ACTA MESA DE TRABAJO 27/01/2022

1. Revisión de las observaciones presentadas por el MVCT sobre el ajuste del componente de topografía al proyecto CONSTRUCCIÓN DEL ALCANTARILLADO SANITARIO Y PLUVIAL DEL BARRIO LOS ANDAQUÍES, COMUNA 1 DE LA CIUDAD DE NEIVA.

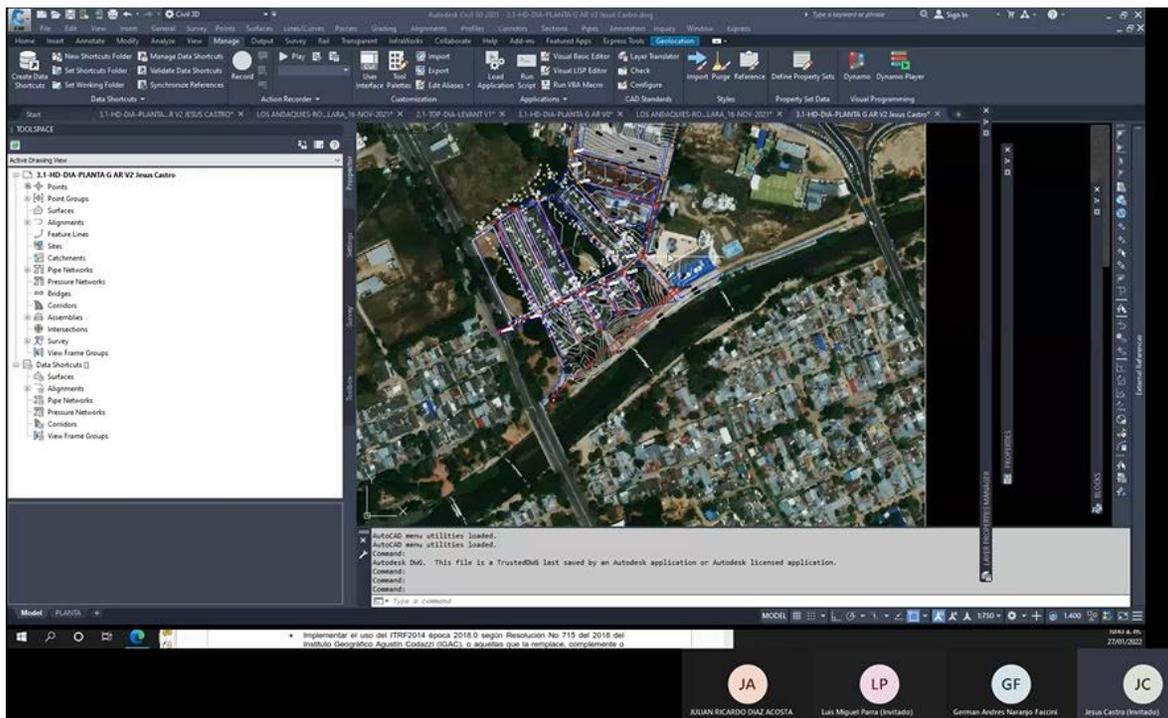
Continua el ingeniero Castro indicando que en cuanto al levantamiento topográfico no se presentan los soportes correspondientes, procede a presentar la información radicada y realiza un ejercicio en pantalla para exponer el sentido de la observación, ver abajo. Se observa que presentan un listado de coordenadas, pero no se indica en que se realizó, ni indica calibración, ni se exponen los soportes, no hay registro fotográfico del levantamiento. De nuevo procede a exponer la observación desde el informe remitido explicando el sentido de la observación.

Al subir los puntos presentados se observa que son exactamente igual a los presentados inicialmente, sin evidenciar el ajuste. Se presentan las curvas donde se observa que hay diferencia entre lo que indica el informe y lo que presentan las curvas, por ejemplo: El GPS-1 al digitalizarlo se observa que se ve en la cota 438.4 msnm, pero en el informe se indica la cota 428 msnm en el ajuste presentado, con lo cual no coinciden las cotas, lo mismo se presenta para los demás puntos. Evidenciando que no se tubo en cuenta el

ajuste con respecto a la primera entrega. Continúa haciendo algunas recomendaciones para el ajuste y como presentar la información. Ante lo que el Ingeniero Naranjo solicita que toda información que se radique debe primero ser verificada y aprobada por la interventoría, luego presentada a la Entidad Territorial responsable y esta lo radique al MVCT.
